Ip.	DATA	POSTULAT	ROZSTRZYGNIECIE	ODPOWIEDZ
1	25.10.2017	Proszę o bezpośrednie połączenie obwodnicy z ulicą Pratulinińską. Pozwoli to na szybki wyjazd z "obwodnicy Targówka" w stronę ulicy Radzyminskiej czy Ronda Wiatraczna.	uwaga nieuwzględniona	Trasa obwodnicy śródmiejskiej krzyżuje się z ulicami o znaczeniu ponadlokalnym i tranzytowym. Połączenie obwodnicy z lokalną ulicą Pratulinińską jest nieuzasadnione oraz niezgodne z warunkami technicznym jakim powinny odpowiadać drogi publiczne i ich usytuowanie".
2	25.10.2017	Proszę o bezpośrednie połączenie projektowanej i wkrótce budowanej ścieżki rowerowej na "obwodnicy Targówka" ze ścieżką wzdłuż ulicy Pratulinińskiej i dalej połączonej ze ścieżką na Radzyminskiej i dalej do Ronda Wiatraczna.	uwaga do dalszych analiz	Wzdłuż obwodnicy śródmiejskiej przewiduje się powstanie ciągłej ścieżki rowerowej, także wzdłuż przebudowywanego fragmentu ulicy Pratulinińskiej projekt zakłada powstanie ścieżki. Decyzja o połączeniu ścieżek rowerowych zostanie podjęta na etapie uzgadniania projektu.

ZIELONE MAZOWSZE

Uwagi ogólne do projektu

Przesiadka z PKP Stalowa na autobusy na "małej Radzymińskiej" w kierunku Ząbkowskiej:

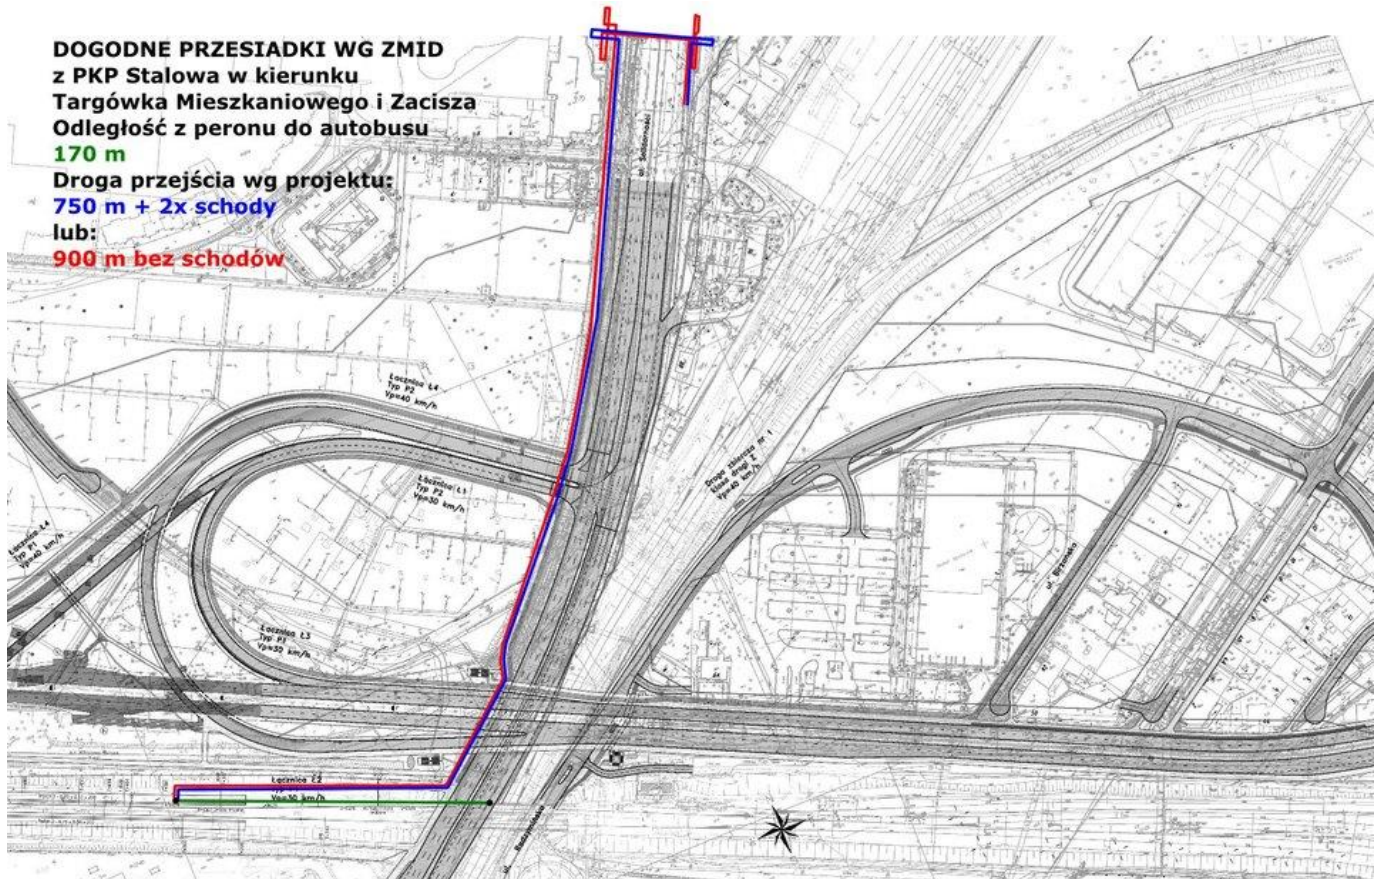
- odległość w linii prostej: 200 m;
- droga przejścia wg projektu: 450 m + 2x schody lub 1600 m bez schodów.

Przesiadka z PKP Stalowa na autobusy na "dużej Radzymińskiej" w kierunku Targówka Mieszkaniowego i Zacisza:

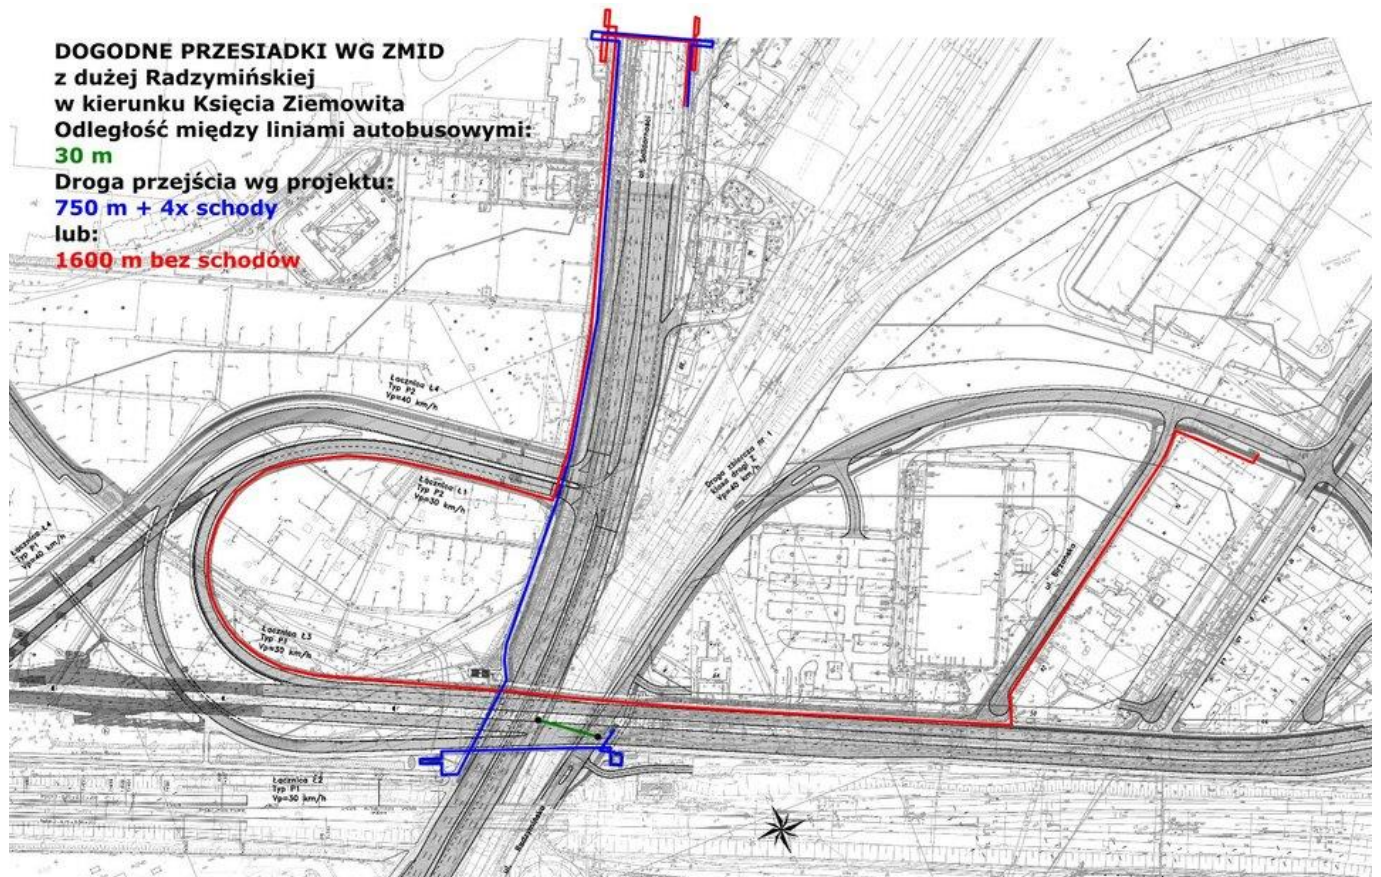
- odległość w linii prostej: 170 m;
- droga przejścia wg projektu: 750 m + 2x schody lub 900 m bez schodów.

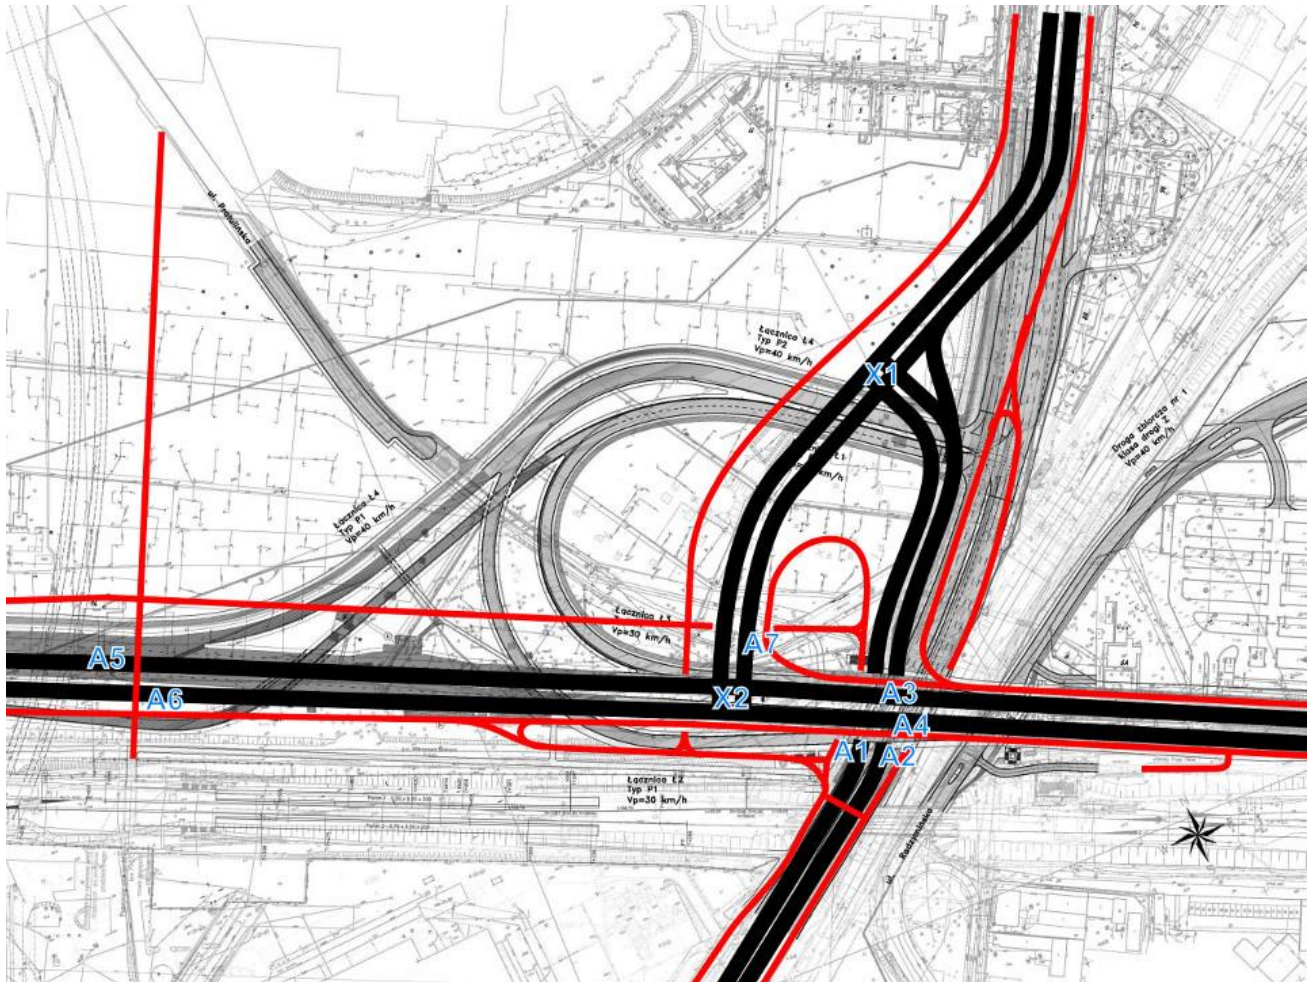
4. Należy doprojektować bezpośrednią pochylnię pieszo-rowerową łączącą południową stronę „dużej Radzymińskiej” z wiaduktem Obwodnicy.
5. Zamiast pary przystanków autobusowych na Obwodnicy „w szczerym polu” i nieobsługiwanych przez autobusy kursujące w relacjach skrzyżnych należy zaprojektować dwie pary:

- a) Jedną na wiadukcie nad ul. Radzywińską i torami kolejowymi (z 4 zejściami z każdego przystanku – na obie strony „małej Radzywińskiej” i „dużej Radzywińskiej”), obsługującą przesiadki na autobusy m.in. w al. Solidarności czy w „małej Radzywińskiej” – Księcia Ziemowita. [A3, A4]

- b) Drugą w rejonie północnego wyjścia ze przystanku PKP Stalowa, obsługującą przesiadki na pociąg i znajdującą się w strefie dojścia z osiedli mieszkaniowych po obu stronach torów. [A5, A6]
